Masol Continental Biofuel S.r.l.

Stabilimento di Livorno

VERIFICA DI ASSOGGETTABILITA' A VIA
AI SENSI DELL'ART.19 DEL D.LGS. 152/06 E S.M.I. E
DELL'ART. 63 DELLA L.R. 10/2010

CHIARIMENTI

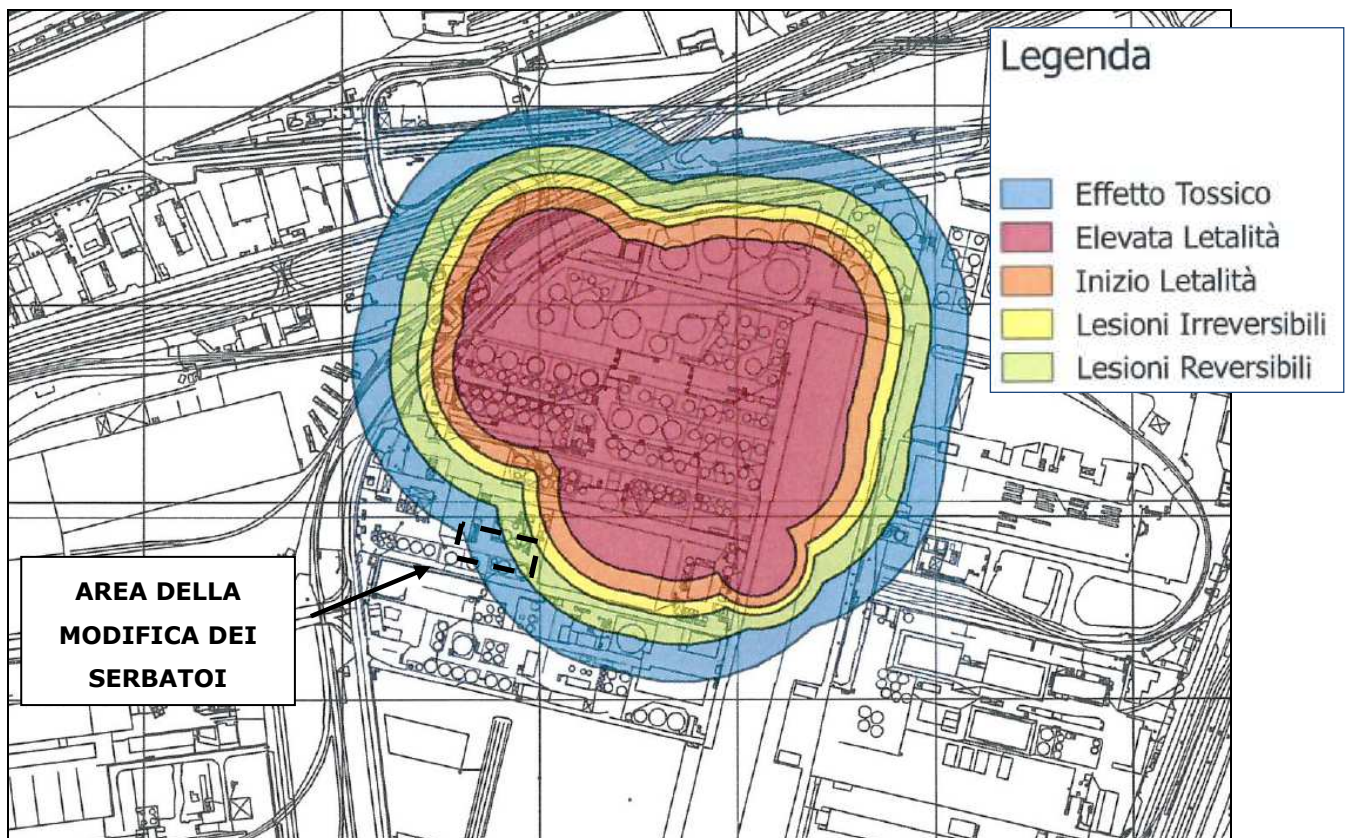
Con nota prot. m_ante.DVA.REGISTRO UFFICIALE.U.0028990.05-11-2019 è stata trasmessa a codesta Società la richiesta di integrazioni da parte della Regione Toscana.

In attesa di ulteriori comunicazioni in merito da parte della Commissione tecnica di verifica dell'impatto ambientale VIA e VAS, si provvede a fornire la documentazione integrativa richiesta nella nota sopra riportata.
